监理检查记录表

工程名称：均胜汽车安全系统（安徽）有限公司 5762.285kWp 屋顶分布式光伏发电项目

编号：JXM13-JSQC-003

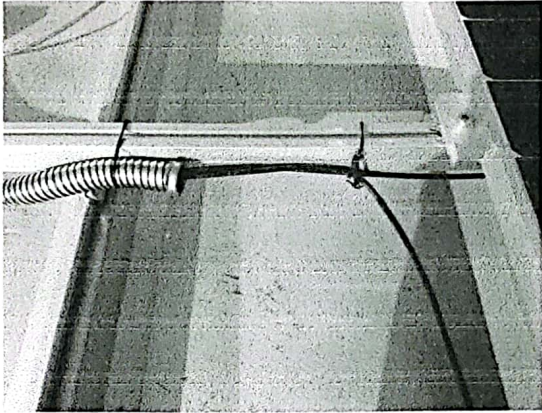
施工单位	浙江华伏太阳能科技有限公司	监理单位	常州正衡电力工程监理有限公司
检查时间	2023.11.28	检查地点	仓库屋面
检查类型	☒ 巡视 ☐ 定期 ☐ 专项		
施工及检查情况简述	检查直流电缆绑扎固定		
存在问题	直流电缆裸露 		
整改要求	加长电缆穿管，使用不锈钢扎带固定。		
检查人	南玉荣	施工项目部 签收人/日期	张江曼
整改情况	整改负责人: 张江曼 日期: 2023.11.28		
复查意见	经检查, 已整改. 复查人: 南玉荣 日期: 2023.11.29.
